Abwägung Vorhabenbezogener Bebauungsplan Nr. 12b „Mehrfamilienwohnhäuser Kalksbecker Weg 36-42“ in Coesfeld

Zusammenfassung der Anregungen und Hinweise aus der Beteiligung der Öffentlichkeit sowie der Behörden und sonstigen Träger öffentlicher Belange gemäß § 3 Abs. 2 und § 4 Abs. 2 BauGB

Wohnungsgenossenschaft Coesfeld WG
Lütkenhaus/Böing Immobilienverwaltung
Stand: 20.06.2023
Nord-West Ansicht / Nachbargebäude

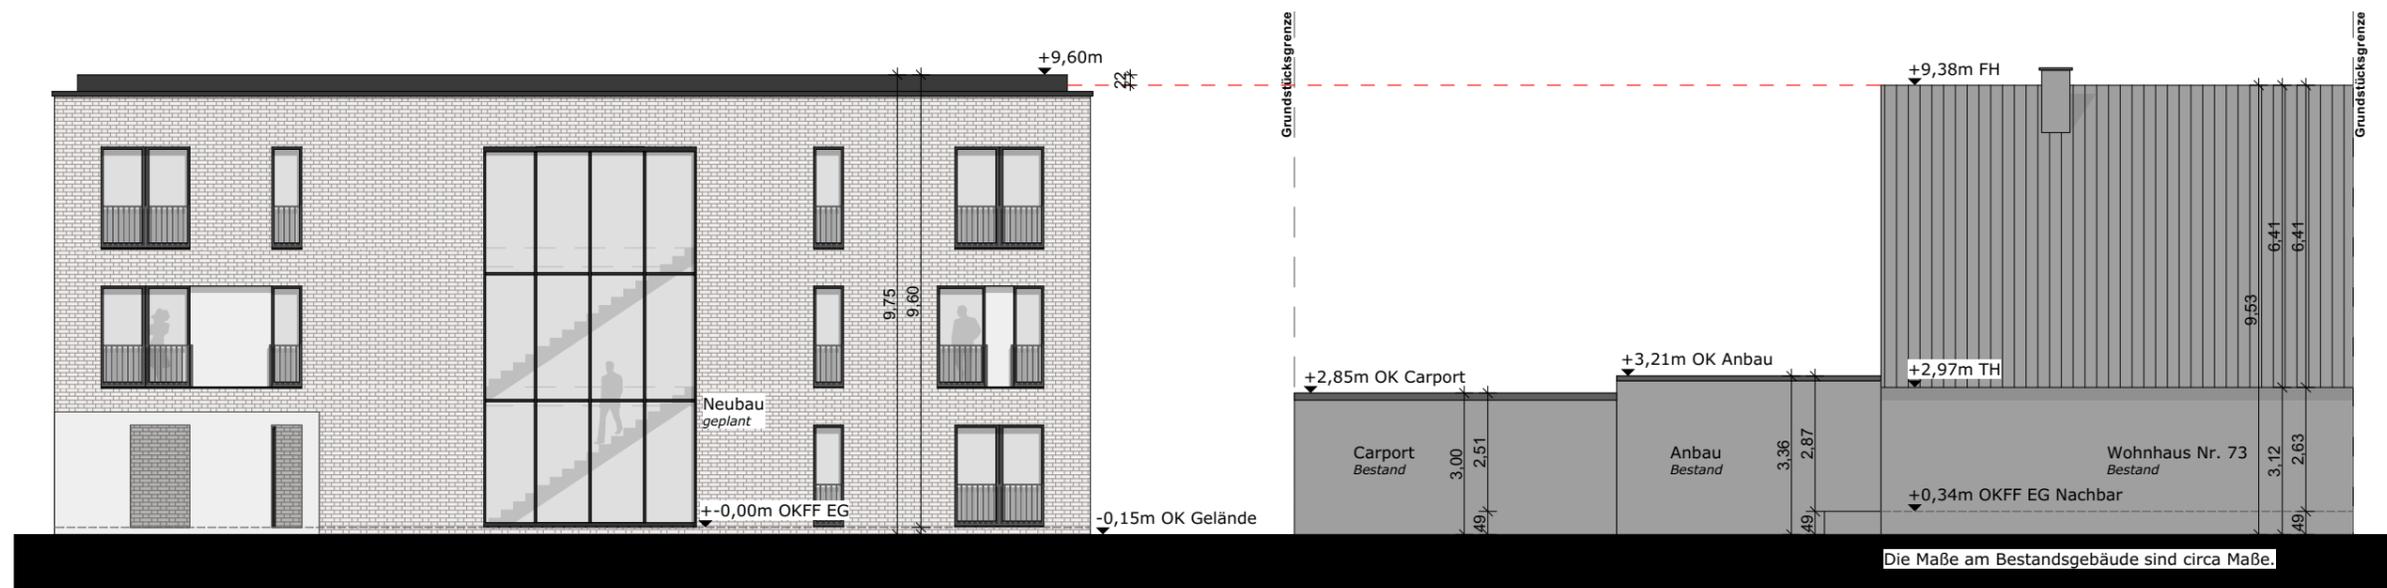
<ul style="list-style-type: none"> • Schnittzeichnungen fehlen komplett • Die Wahrung der Gebietsart und Gebietserhaltung wird drastisch verletzt. <p>Die Lebensqualität und unsere Gesundheit werden durch mehr Lärm, Abgase und Schattenwurf erheblich belastet.</p>	<p>(Anlage 1 zur Abwägung) um 0,22 m überschritten. Am Kalksbecker Weg stehen bereits dreigeschossige Wohnhäuser.</p> <p>An 3 Vollgeschossen, dem Flachdach und der notwendigen max. Gebäudehöhe wird in Kenntnis der älteren Nachbargebäude festgehalten.</p> <p>Das Vorhaben muss im Vorhaben- und Erschließungsplan nach ständiger Rechtsprechung für den geeigneten Betrachter erkennbar sein. Schnittzeichnungen sind hier nicht erforderlich, weil die Perspektiven die Gebäude hinreichend beschreiben.</p> <p>Am Druffels Weg und am Kalksbecker Weg sind keine einheitlichen Wohngestaltungskonzepte erkennbar. Die Gebäudehöhen, -fassaden und Dachformen variieren. Das allgemeine Wohngebiet bleibt festgesetzt. Die Richtwerte für ein allgemeines Wohngebiet überschreitet der Bebauungsplan lediglich für die Stellplätze und Zufahrten. Zur Eingriffsminderung ist Versickerungspflaster vorgesehen.</p>	<p>Der Anregung, Schnittzeichnungen im Vorhaben- und Erschließungsplan hinzufügen, wird nicht gefolgt. Beschlussvorschlag 1.2.4</p> <p>Die Bedenken, dass die Gebietsart und die Gebietserhaltung drastisch verletzt wird, werden nicht geteilt. Beschlussvorschlag 1.2.5</p>

<p>Die Planung entspricht nicht den Wohnbedürfnissen der Bevölkerung</p>	<p>des Nachbarhauses. Die Giebelwand, die annähernd die gleiche Höhe wie der Neubau hat, hält einen Abstand von ca. 16,4 m zum Neubau ein. Eine Ansicht mit Höhenangaben zwischen Planung und Nachbarbebauung ist der Abwägung beigelegt.</p> <p>Die beiden Vorhabenträger sehen unterschiedliche Einkommensgruppen für ihre Gebäude vor. Die Stadtplanung sieht eine Durchmischung von unterschiedlichen Bevölkerungsgruppen vor. Eine nur auf eine Personengruppe ausgerichtete Stadtplanung fördert Ghettobildungen und Unruhen.</p> <p>Der notwendige Umbau unserer Städte insbesondere des Gebäudebestandes zu einer klimaneutralen Stadt ist nicht umsonst. Die Kosten tragen Eigentümer, die sie an Mieter weitergeben. Die Kostensteigerungen wirken unabhängig zu dieser Planung.</p> <p>Sie werden sich im Gebäudebestand, wenn dieser durchgängig saniert wird, auf den Wohnungsmarkt erheblich auswirken. Förderungen können die Mietpreissteigerungen mindern, eine allgemeine Preissteigerung ist unvermeidbar.</p> <p>Zurzeit gibt es keine Sozialwohnungen im Plangebiet. Wenn die Wohnungen in den 1960er Jahren gefördert wurden, dann ist sie mittlerweile ausgelaufen.</p>	<p>Die Bedenken, dass die Planung nicht den Wohnbedürfnissen der Bevölkerung entspricht, werden nicht geteilt.</p> <p>Beschlussvorschlag 1.3.12</p>

<p>betragen somit 1,7 m und 1,9 m. Hinzu kommt das Flachdach, wodurch im Unterschied zur bisherigen Dachneigung von 30° das dritte Geschoss im Stadtbild wahrgenommen wird.</p> <p>Die Firsthöhe des Nachbargebäudes zum Neubau wird nach dem Architektenplan (Anlage 1 zur Abwägung) um 0,22 m überschritten. Der vorgeschlagene Dachausbau erfordert bei einer Dachneigung von 30°, die vom ungeänderten Bebauungsplan vorgegeben wird, eine Anhebung des Dachraumes mindestens um einen Meter, um ihn überhaupt adäquat nutzen zu können. Das Dach bedarf außerdem zusätzlicher Dämmung, sodass die Gebäudehöhe die nachbarliche Firsthöhe am Druffels Weg 73 um mindestens 1,5 m eher um 2 m überschreiten wird. Die Höhe wäre nach dem alten Bebauungsplan zulässig.</p> <p>Aufgrund der Änderung der Bauordnung kann zum Nachbargrundstück eine Wand, wie beim geplanten Neubau entstehen. Zum Kalksbecker Weg würde das oberste Dachgeschoss entsprechend zurückgenommen, damit es unter der Schwelle der Vollgeschossigkeit bleibt. Schon heute liegt die Firsthöhe 0,5 m über dem des Nachbargebäudes.</p> <p>Eine Entwicklung im Bestand würde die Gebäudehöhe über die Planung hinaus steigern. Allerdings stände das Gebäude anders ausgerichtet zum Nachbargebäude.</p>	<p>Vollgeschossigkeit bleiben, wird nicht gefolgt.</p> <p>Beschlussvorschlag 1.3.35</p>
